# 溫寮溪旁(甲后路至經國路)聯絡道路 新闢工程（後擴段）

施工前生態檢核辦理情形說明會

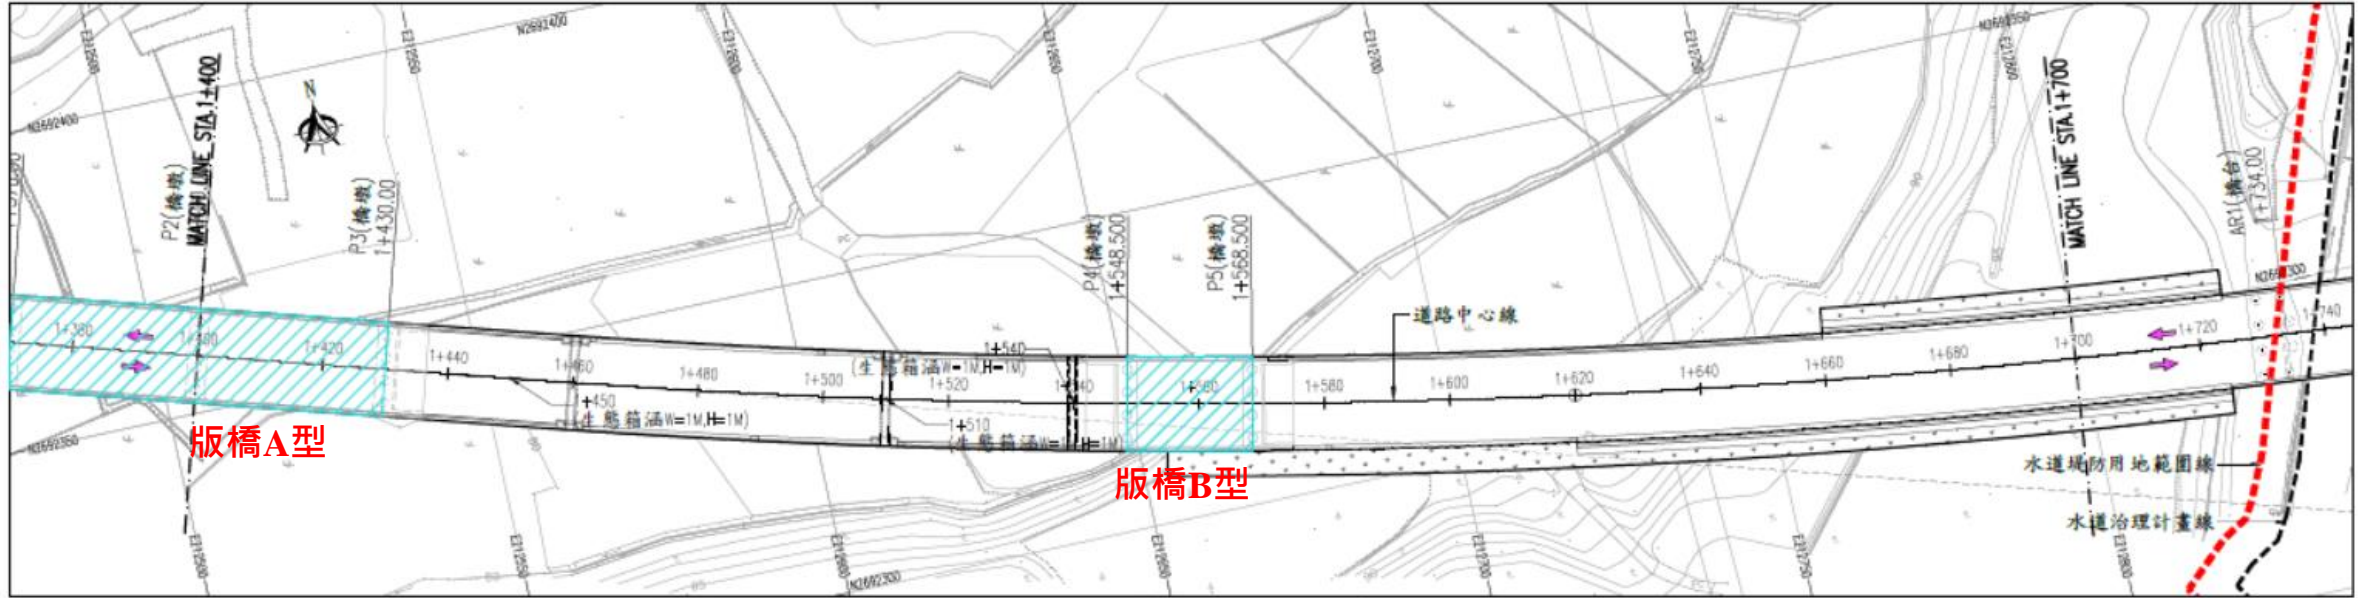
1. 請再說明湧泉區架高路段1+365~1+575部分
2. 施工中之混水於施工階段將如何處理
3. 道路排水溝是否會對生態廊道造成衝突

1. 因道路排水溝與生態廊道是分開的不會與生態廊道造成衝突，依據水土保持法規規定道路排水不允許排放至路權線外之水路，故本案道路沿線皆有設計滯洪沉砂池供兩側排水溝排放。

1. 此水域範圍皆以跨距至少20~30公尺以上的距離及高度為0.8~0.9公尺跨橋方式辦理跨越此範圍兩區之灌渠。
2. 施工階段將廢水處理部分將納入每月自主檢查項目內，並將辦理不定期稽核，並本案道路兩側皆有設計排水溝，道路排水並不會排入兩側之廊道內。

道路平面圖(1+400~1+700)

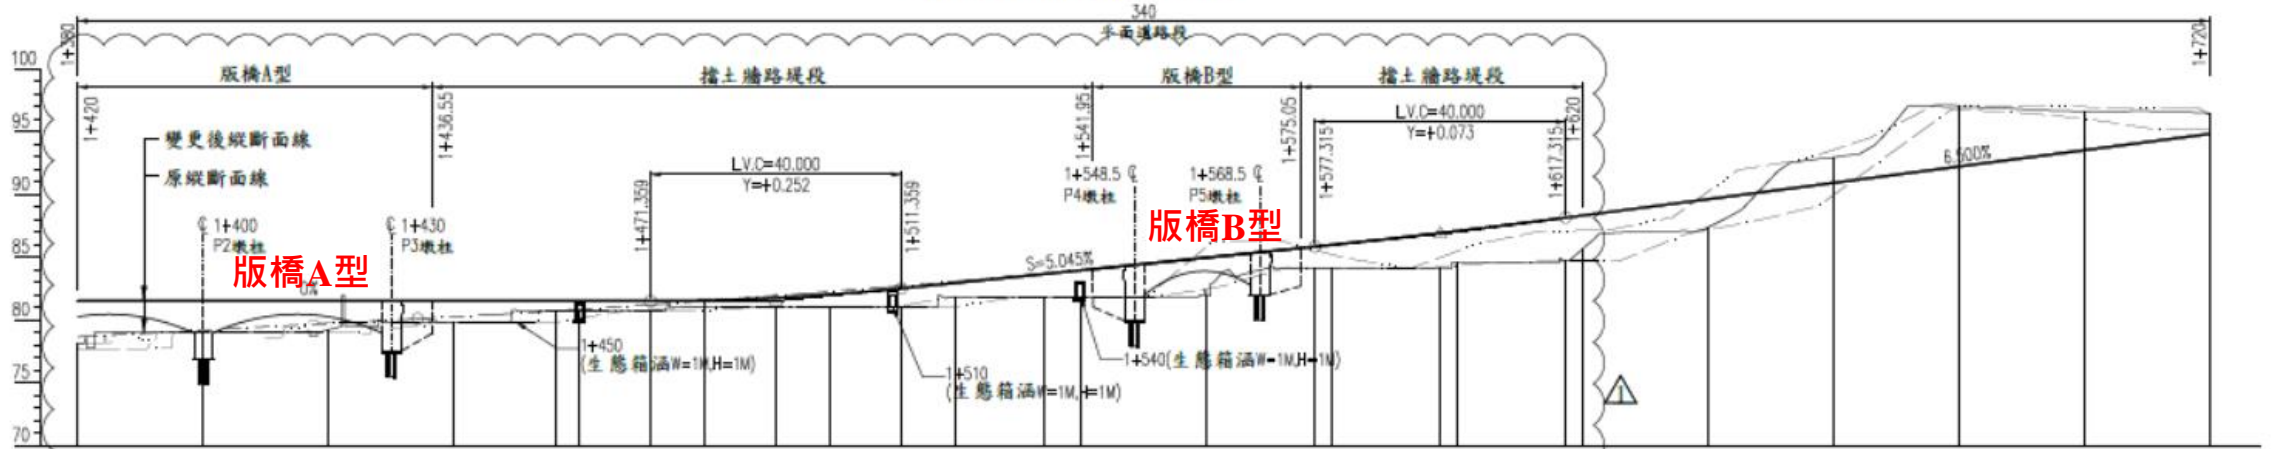
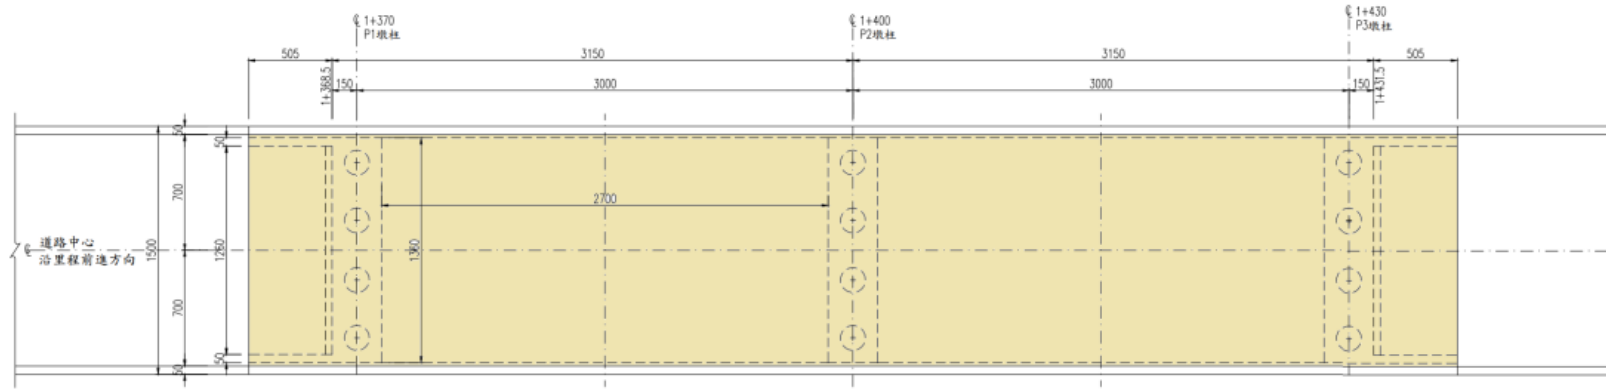
- ◆ 湧泉區為天然之溝渠水路，主要溝渠分布範圍為 1+365~1+575，為降低此區域的生態擾動，擬調整道路縱坡以迴避主要的生態渠道。
- ◆ 縱坡調整範圍由1+125~1+575，原道路縱坡為約為 2.65%，調整後之縱坡為 6.146%。
- ◆ 縱坡調整後之路段增設二座 A、B 型 RC 版橋，以高架橋梁跨越湧泉區以避免破壞既有之水路與生態環境。
- ◆ A 型 RC 版橋位於里程1+541~1+436，橋梁長度約為60公尺，B 型 RC 版橋位於里程1+365~1+575，長度為20公尺。

決議：請施工團隊依所提施工生態友善措施納入工程變更設計簽辦。

機關辦理情形：業依112年3月30日會議決議納入變更設計，簽辦中。變更後設計圖詳如下所示

### 議題三&四：生態廊道位置尺寸數量確認與大榕樹及相思林區喬木專案移植

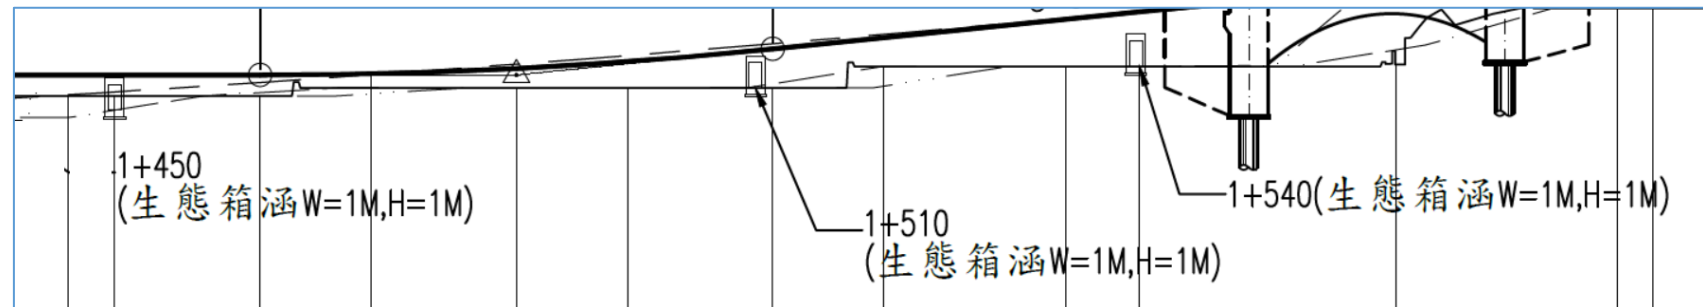
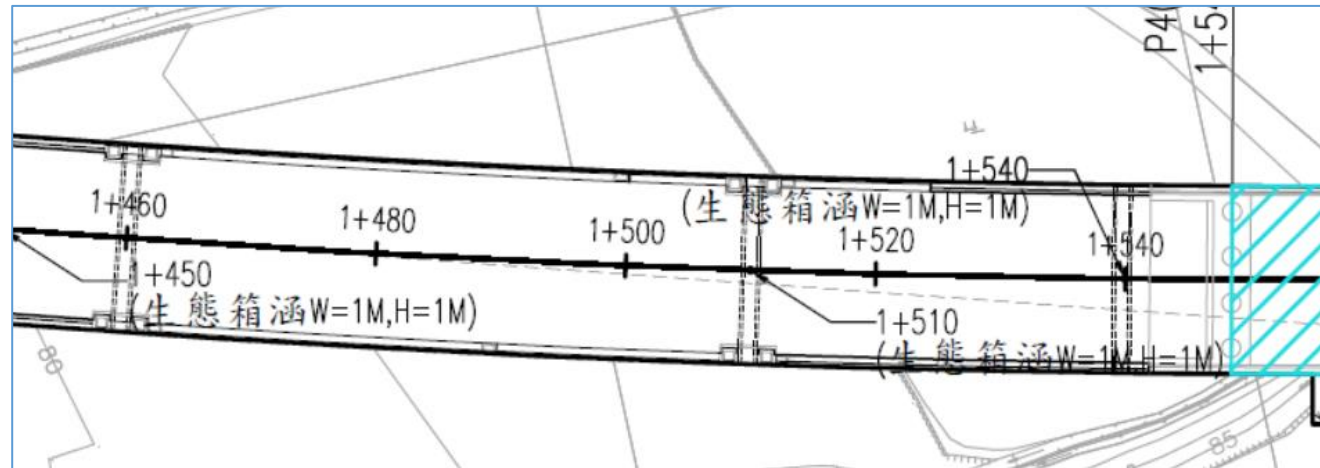
1. 道路里程1+436~1+541為路堤擋土牆，長度約為105公尺，考量二側動物能有通道能自由通行，建議設置3座動物通道，動物通道分別位於1+450、1+510與1+540，動物通道之結構型式為箱型結構，箱涵淨寬與淨寬均為1公尺。

決議：請施工團隊依所提施工生態友善措施納入工程變更設計簽辦。

機關辦理情形：業依3/30會議決議納入變更設計，簽辦中。變更後設計圖詳如下所示

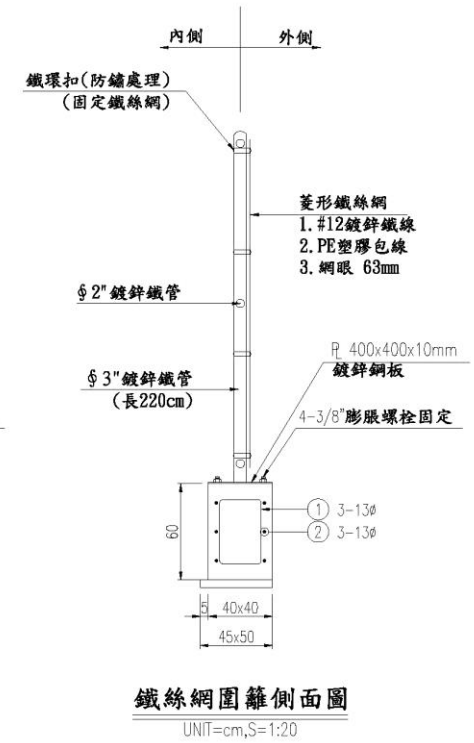
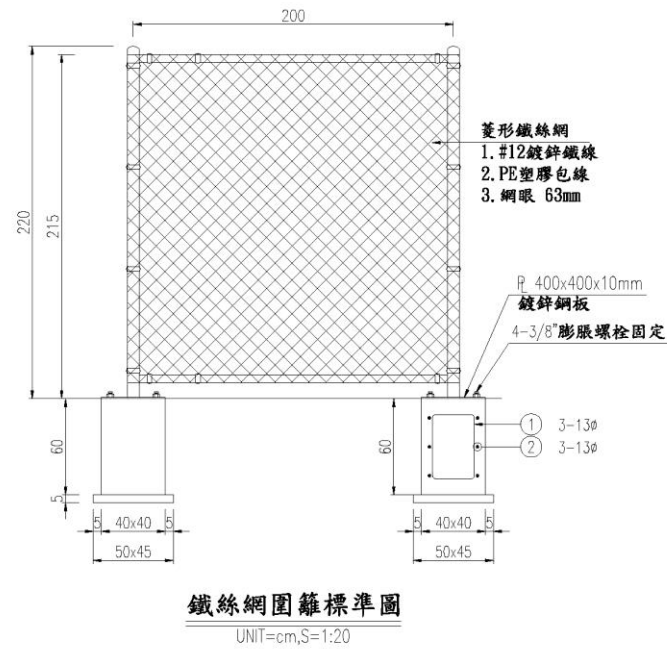
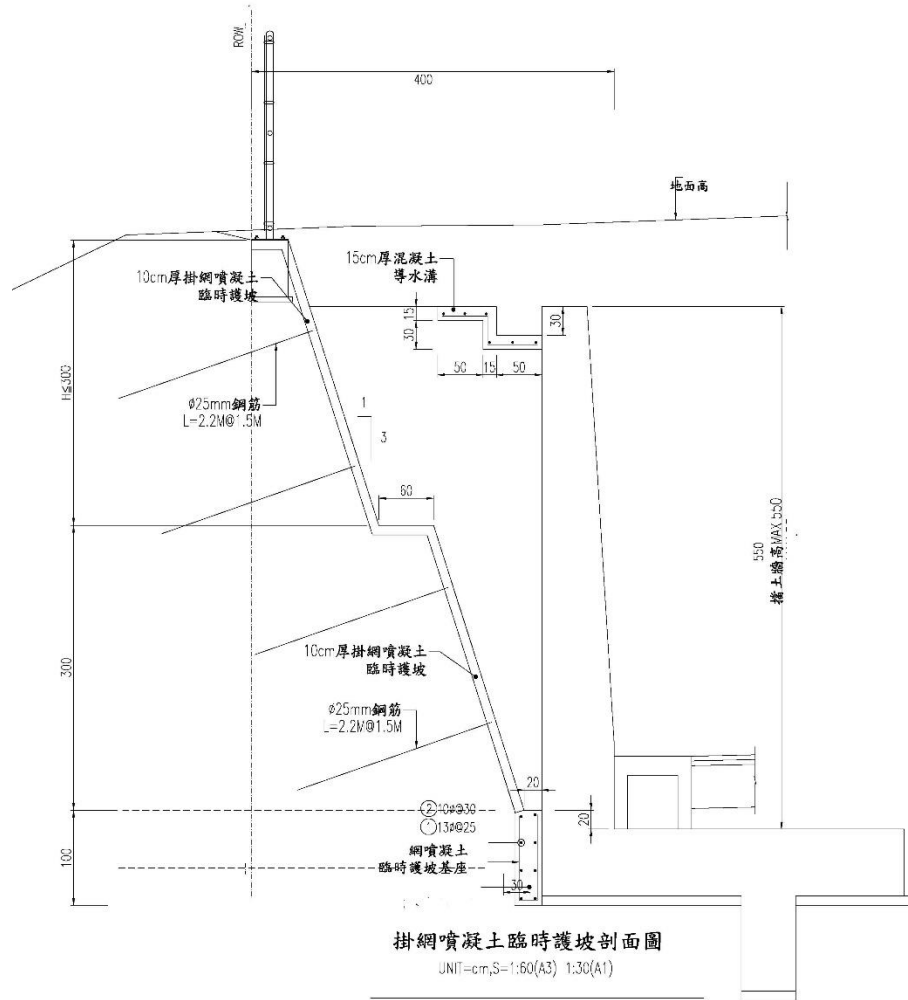
◆ 於大榕樹區及喬木區是否另有其他考量而無法設置上通道供物種通行。

◆ 另廊道僅於湧泉區設置，其它於大榕樹區及相思林木區域無設置廊道，因此兩區域因道路開發有植被及其他舊有棲地改變卻未見生態廊道設計，請說明未設置原因。

◆ 上通道與下通道設置應有目標物種之確認；石虎因屬貓科動物喜歡走下通道，另國外數據統計熊、鹿及其他中大型哺乳類動物喜歡走上通道，應有更精確之當地區域物種特性設計，否則設置通道宣傳效果應大於實質使用效果

◆ 大榕樹及相思林區後段之綠帶範圍是否也有生態保護措施，因綠帶緊貼平面道路段如動物經過是否將造成路殺等問題產生

◆ 目前之生態廊道設計目標物種是否只有針對哺乳類動物通行，其他動物是否也可以通行。

1. 因大榕樹區為右高左低之斜坡如設置廊道光線將無法通透為一邊暗一邊亮；因與專家討論後，如無法通視，按照動物特性將大幅降低其使用意願，則無意義；另相思林區整體需求性將另行評估，大榕樹及相思林區此兩區域因跨越右高左低之30~40公尺斜坡，在工程設計上不太容易設置生態通道，另有考量參考高速公路局生態廊道設計，但因考量用路人行車安全廊道淨高須大於六米以上，後續將與市府團隊討論設置可行性。

2. 經查自動相機拍攝後發現當地物種以白鼻心、鼬獾為主(且至目前監測結果皆多屬小型哺乳類)，是否有設置上通道之必要性，後續將持續自動相機之監測，如有發現其他之物種將會參考趙老師之建議設置。針對道路兩側如有高低落差範圍皆有建議設置動物防護網，避免造成動物路殺問題產生。後續也將與石虎保育協會討論防護網如何優化。

3. 目前設置之生態廊道設計包括但不限於哺乳類其他物種如:水域或者陸域之動物也可通行。

溫寮溪案移植建議位置

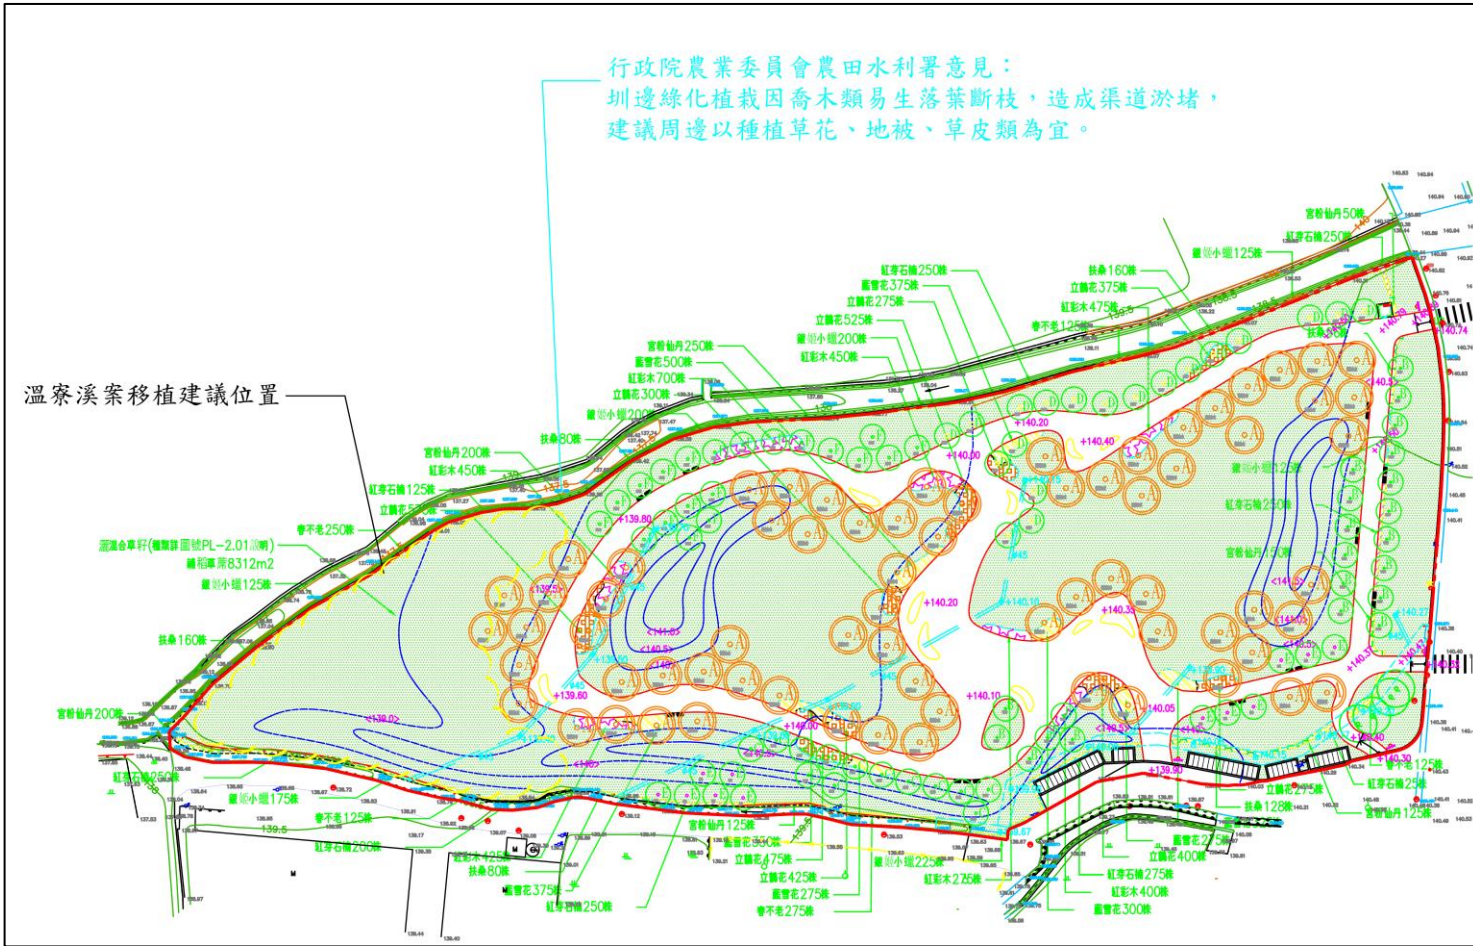
行政院農業委員會農田水利署意見：  
 圳邊綠化植栽因喬木類易生落葉斷枝，造成渠道淤堵，  
 建議周邊以種植草花、地被、草皮類為宜。

- 1.業依112年3月30日會議決議納入變更設計，簽辦中。
- 2.業於112年6月30日會同國有財產署召開大榕樹移植地點研議會議。
- 3.主辦機關另覓三處可移植地點(潭子第3公墓、潭子第4公墓、大安區第10公墓)，確認移植地點後，將計畫提送景委會審查。
